**OFICIO N° 2241 -2019-ANA-DCERH**

Asunto : Opinión favorable al Informe Técnico Sustentatorio para el proyecto "Mejoras y ampliación de baterías de producción en el Lote IV: Batería 191, Batería 193 y Batería 5058"

### INFORME TÉCNICO N° 901-2019-ANA-DCERH/AEIGA

**Figura 1. Distancia desde las Baterías hacia las quebradas secas más cercanas**

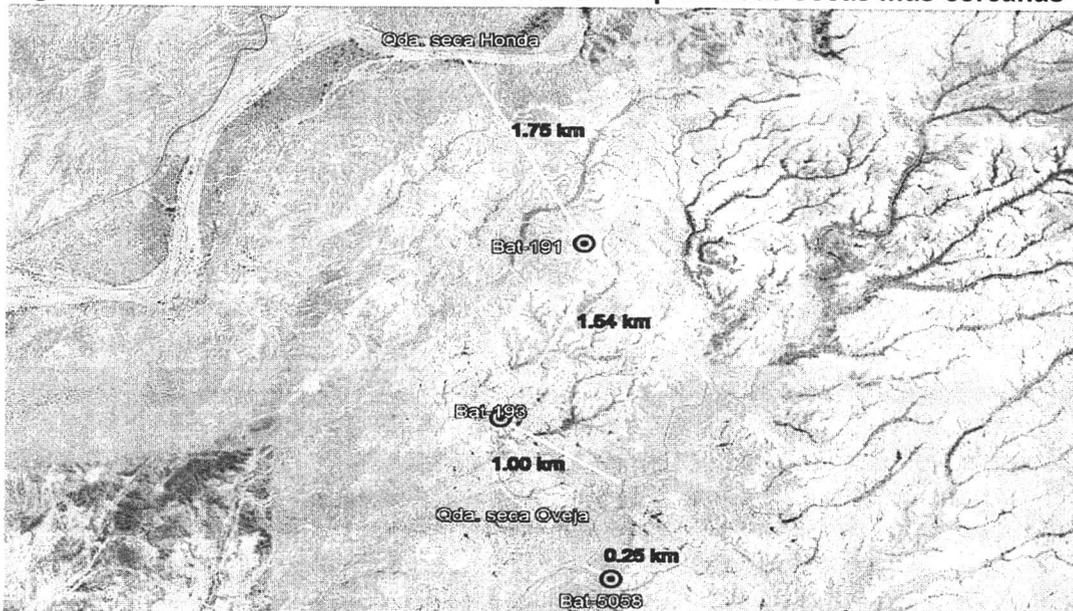
Además, como se puede apreciar en la Figura 1 del presente informe, las distancias de las baterías hacia los cuerpos de agua son lejanas; con respecto a la batería más cercana a un cuerpo de agua, es la batería 5058 ubicada a una distancia de 0,25km de la quebrada seca Oveja, sin embargo, mencionan que, en un eventual Fenómeno de El Niño, la batería no estaría en riesgo de inundación puesto que esta se encuentra a un nivel superior de la quebrada. Asimismo, precisan que el fondo de la quebrada seca Oveja con respecto al emplazamiento de la batería 5058 con una cota de diferencia de 54m aproximadamente.

- 4.3. Los accesos previstos en las baterías no cruzarán cuerpos de agua. La quebrada más cercana se ubica a 0,25 km de la Batería 5058. Ver Imagen 1 del presente informe.
